伊方発電所
原子炉施設保安規定変更認可申請について

「組織整備に伴う変更」

令和4年4月
四国電力株式会社

本年7月に伊方発電所の保安に関する組織の整備を行うことから、伊方発電所原子炉施設保安規定変更認可申請を実施した。(申請実績 令和4年1月28日 申請)

変更比較表 (第204条 (保安に関する組織) 図204 抜粋)

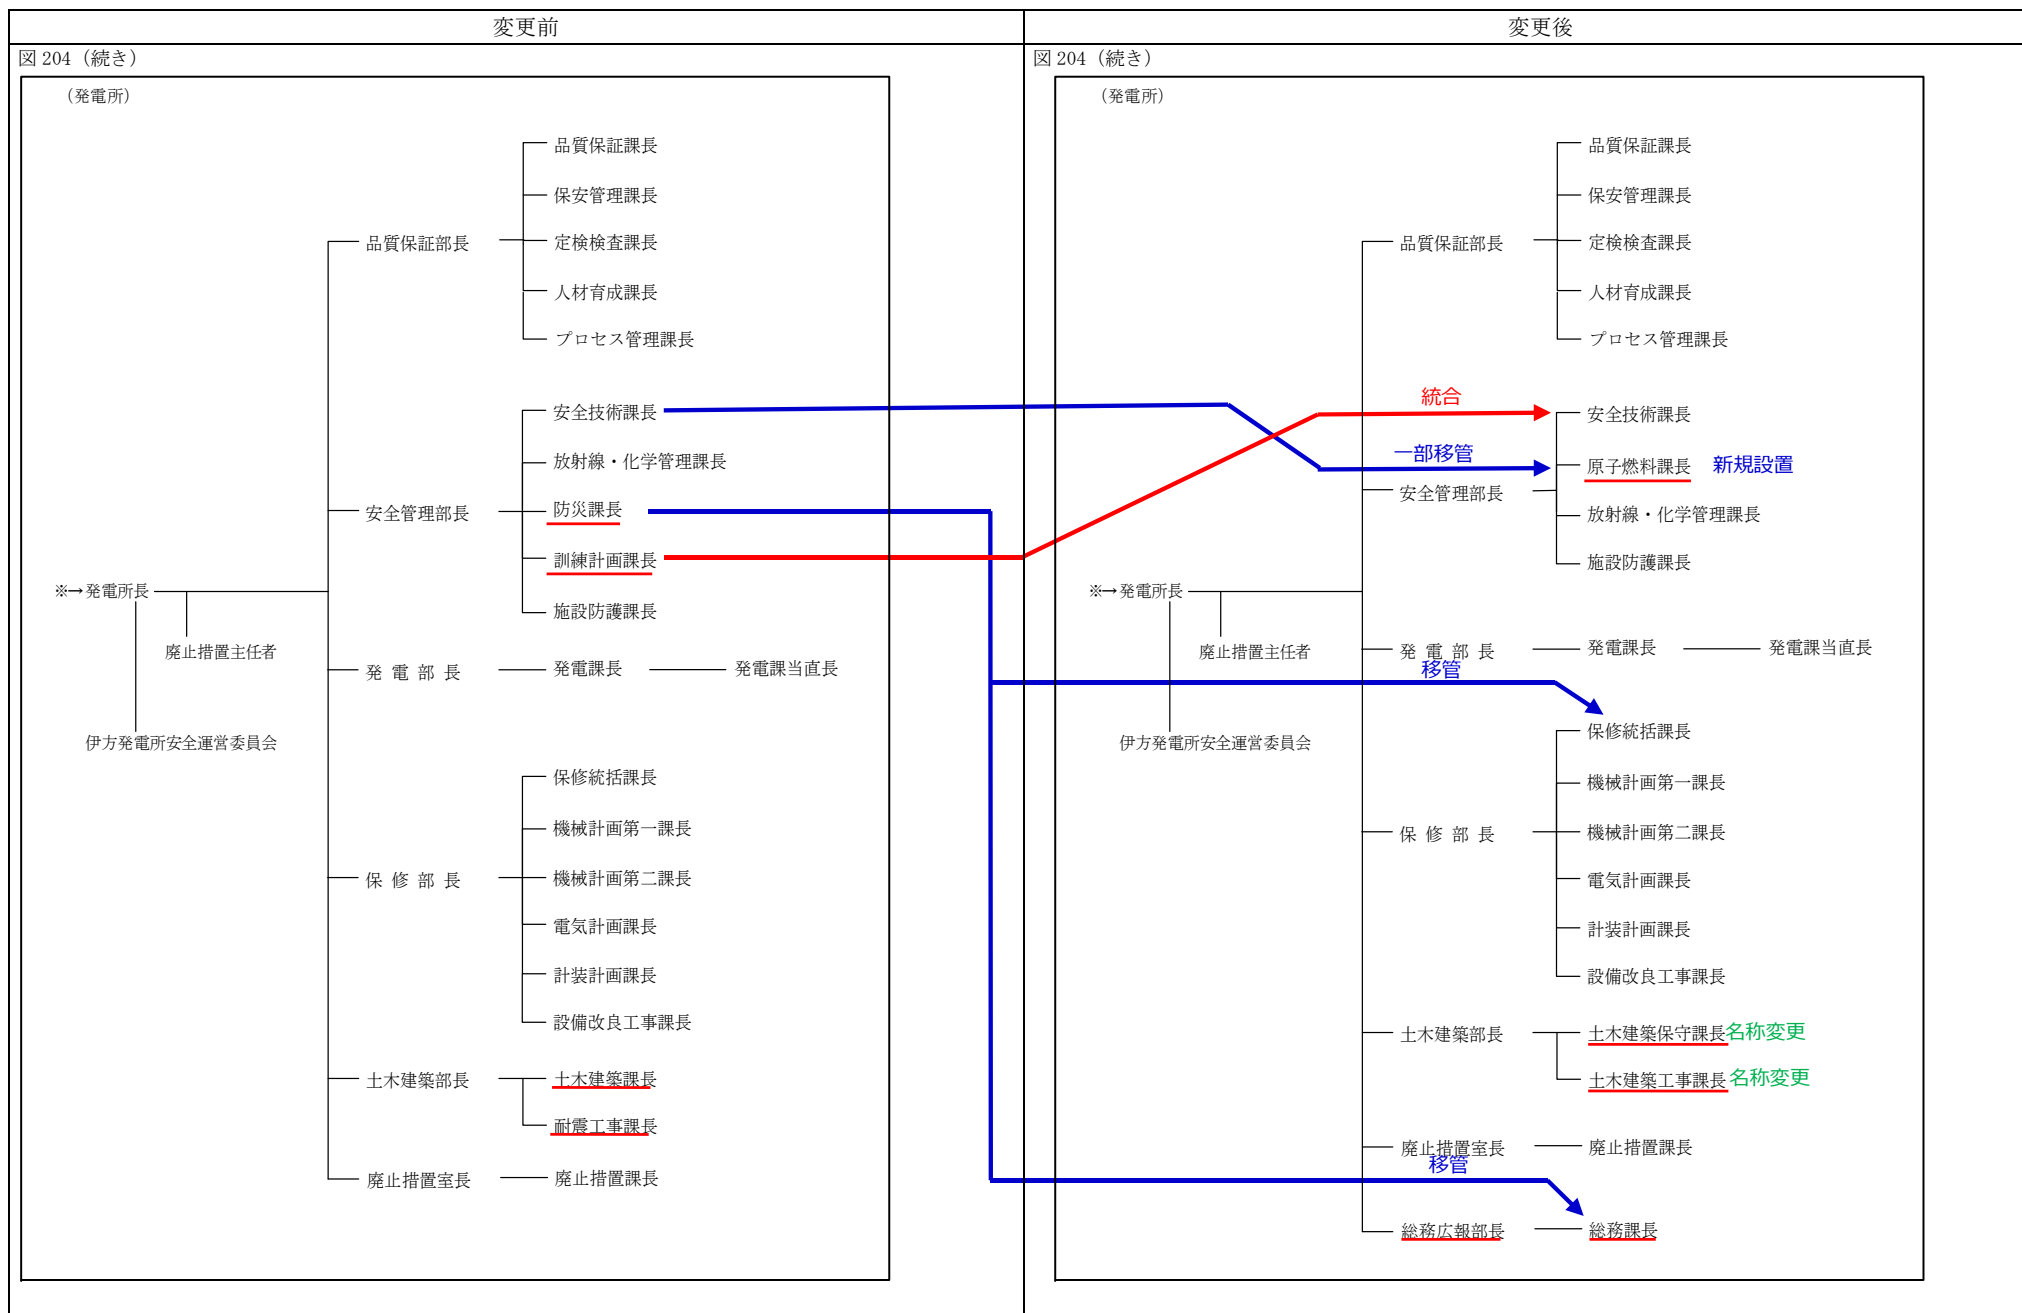
変更比較表（第4条（保安に関する組織） 図4 抜粋）

伊方3号機 火災発生時の体制整備に係る保安規定変更に伴う新規制定・改正の社内規定 体系図(変更前)

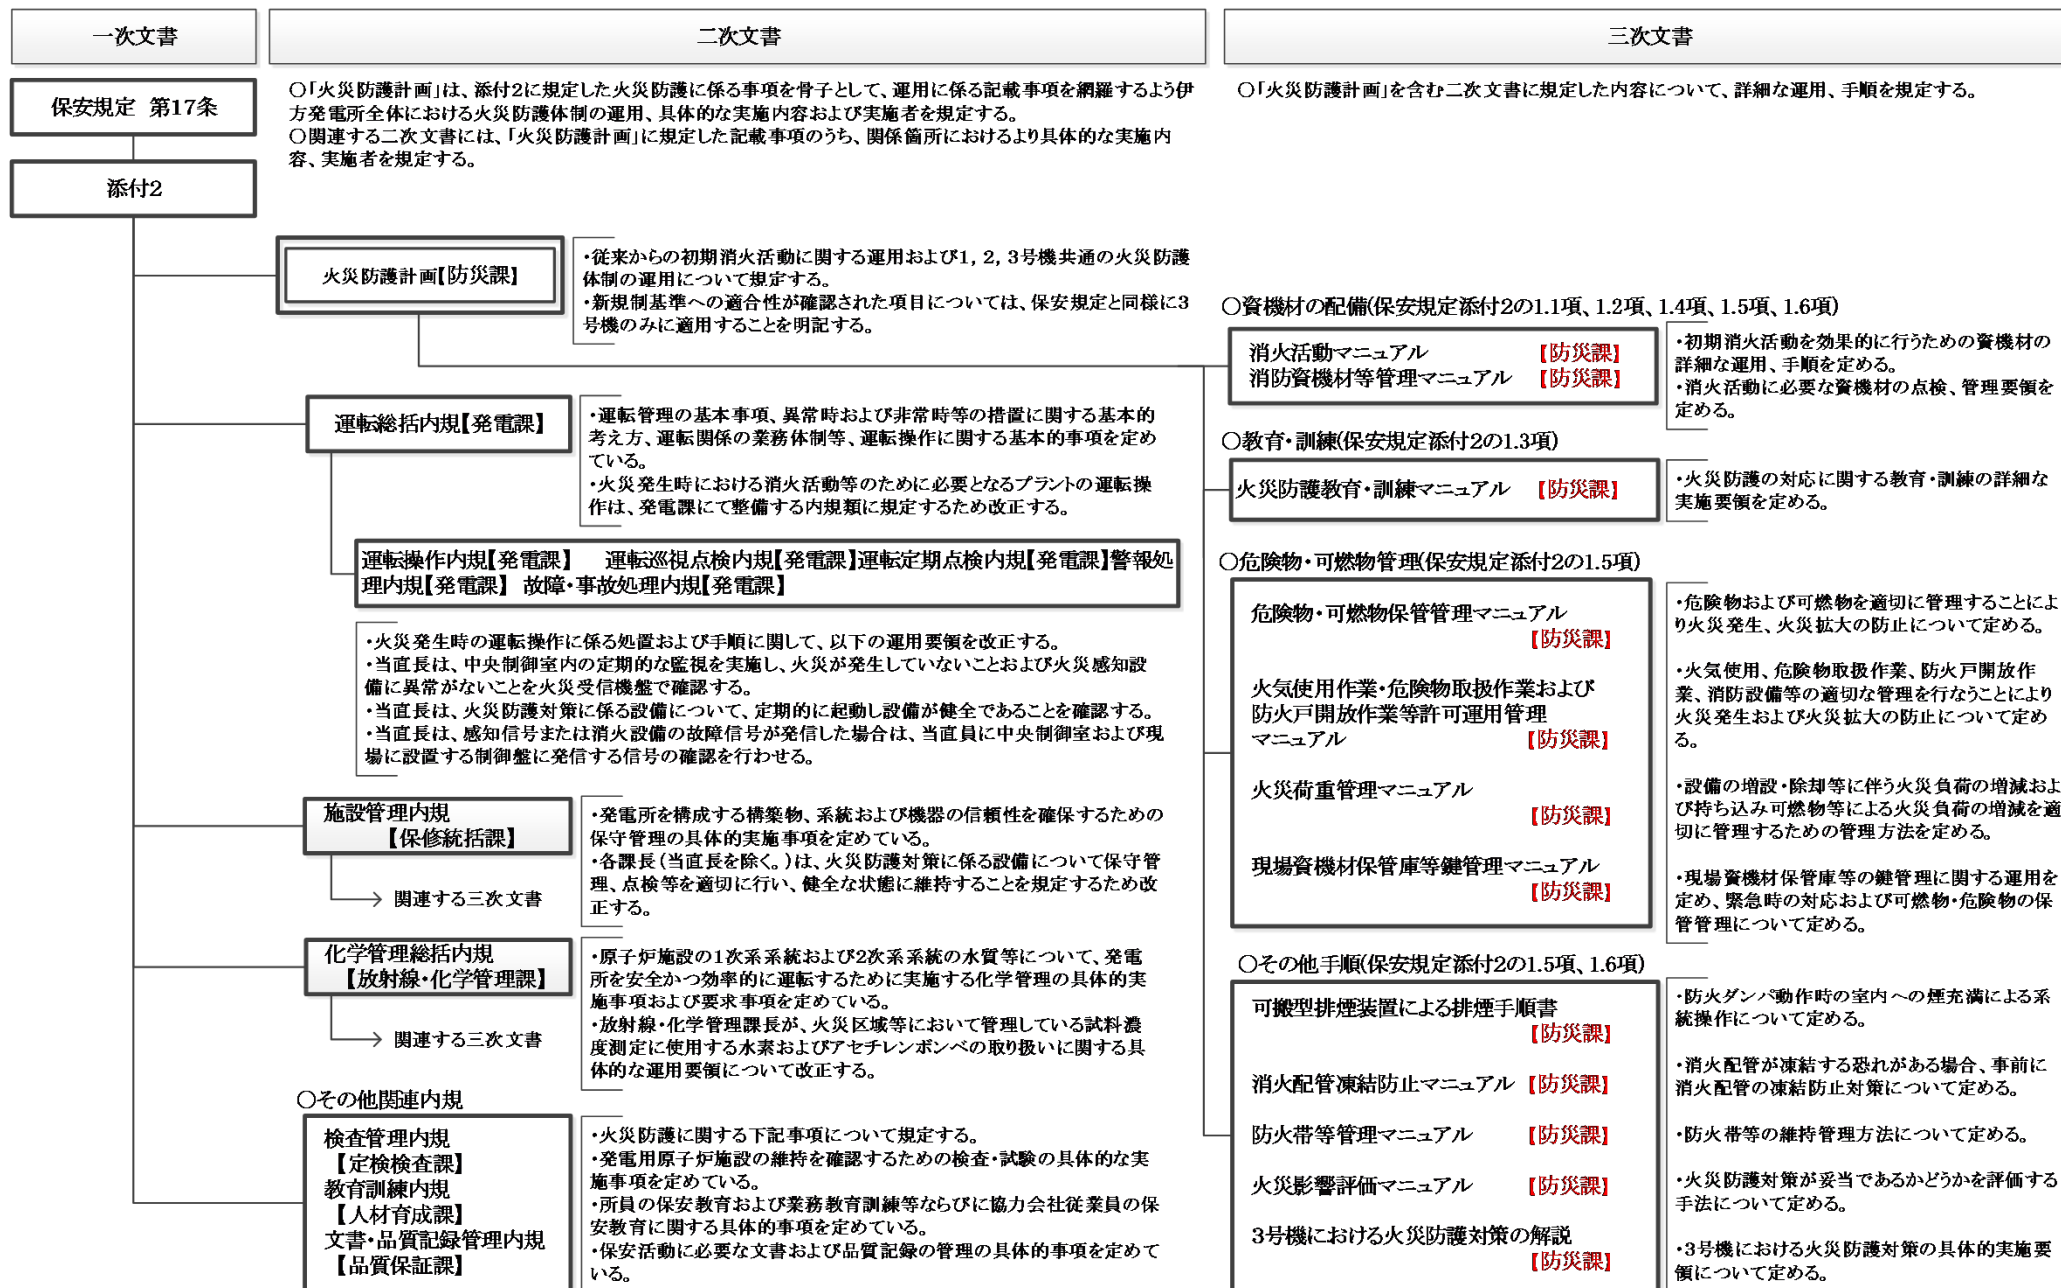
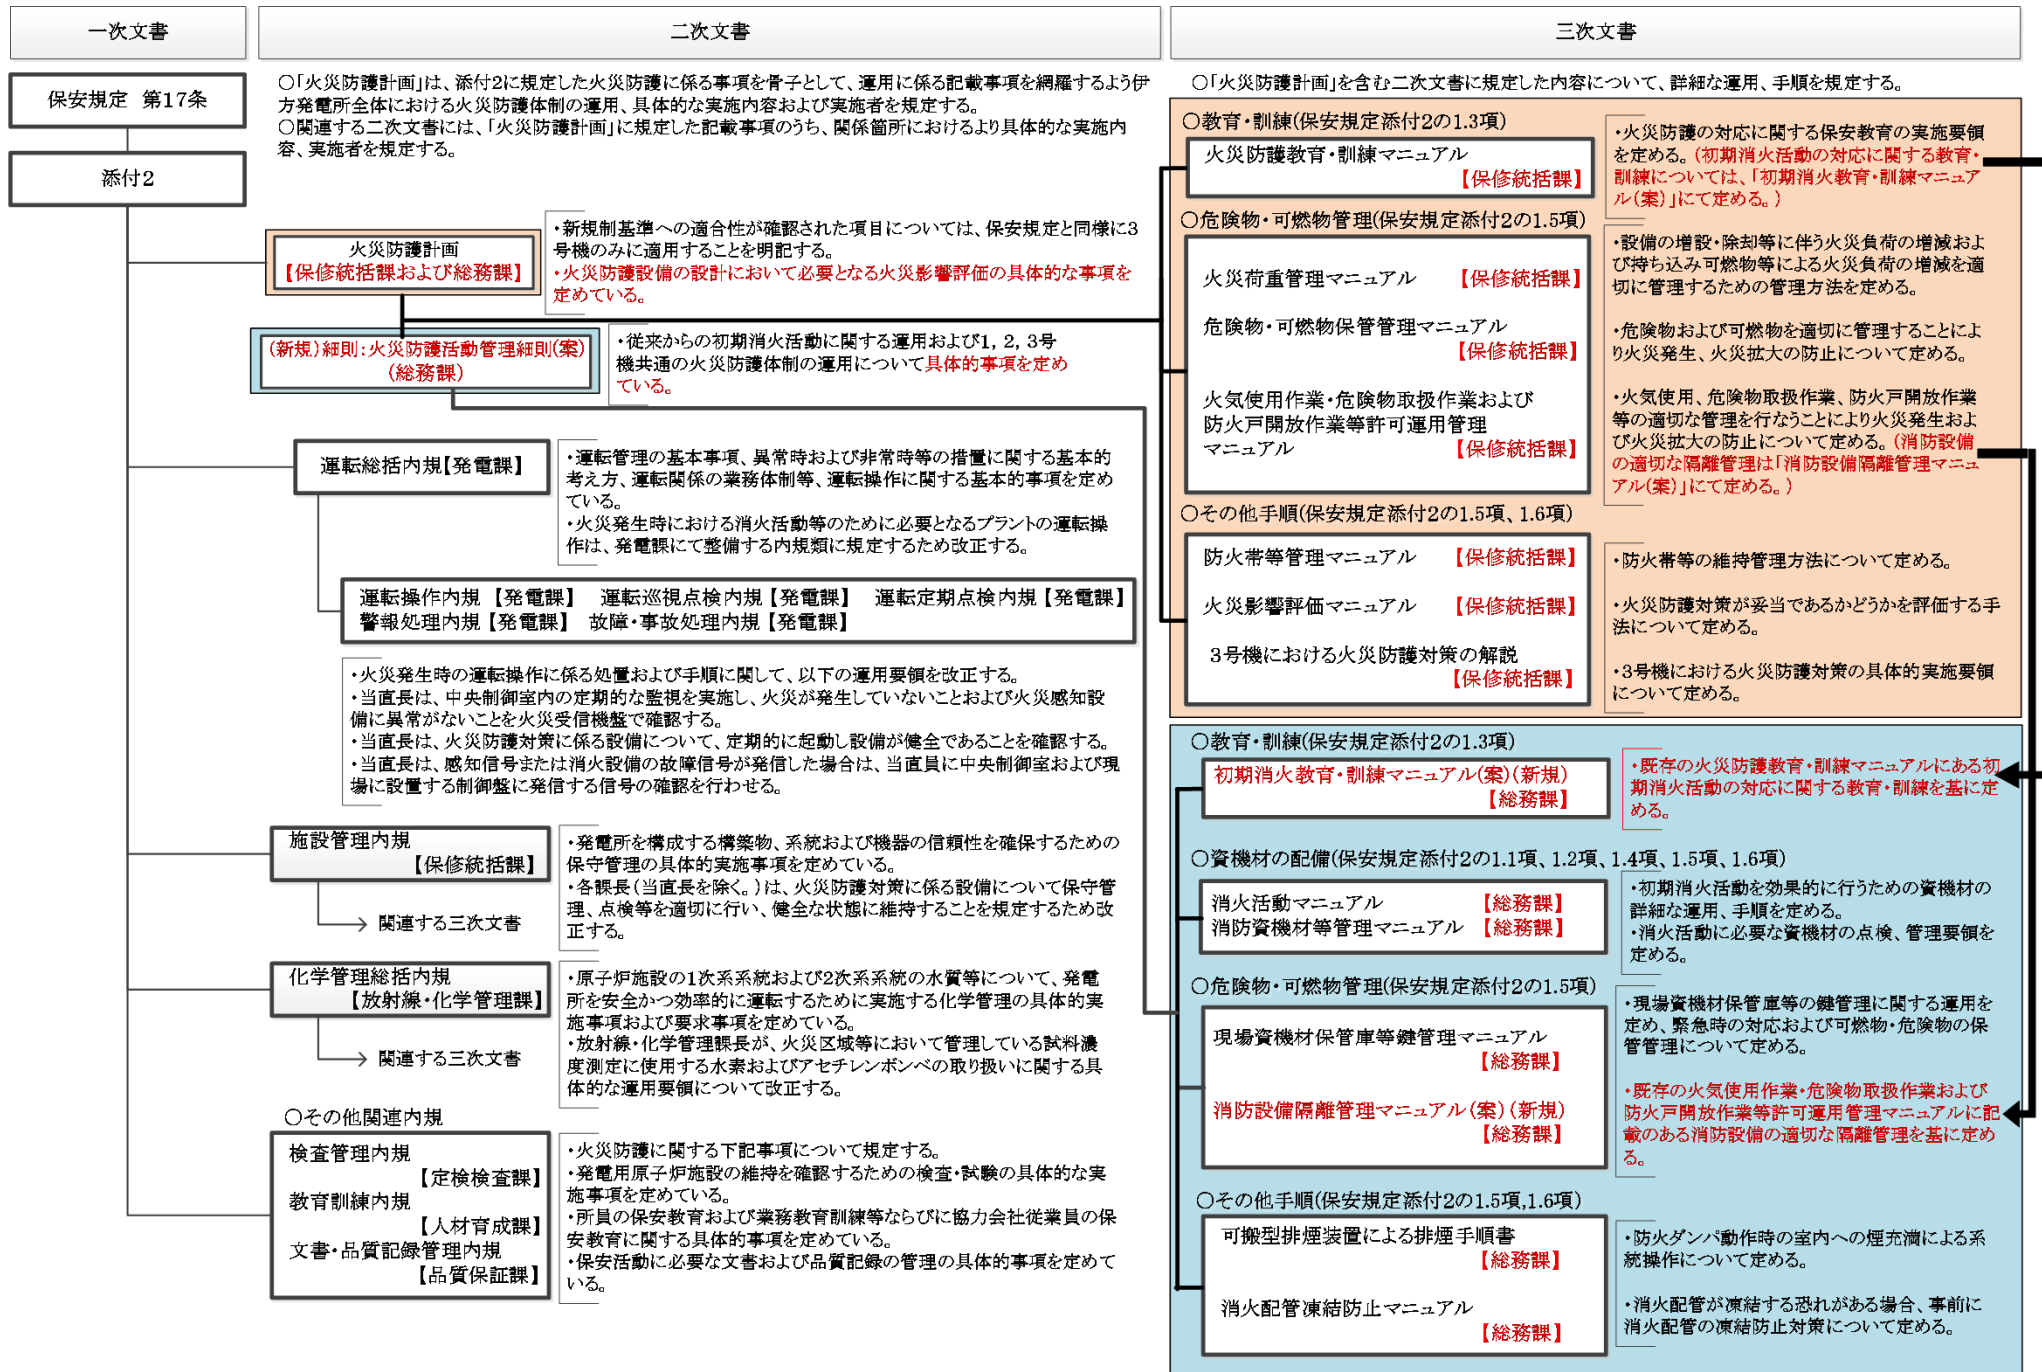
対応③：所掌が重複する文では、社内規定にて明確に所掌課を記載

社内規定の具体的な所掌分けは、補足説明資料「社内規定の体系について」を参照。

伊方3号機 火災発生時の体制整備に係る保安規定変更に伴う社内規定の所掌変更 体系図(変更後)
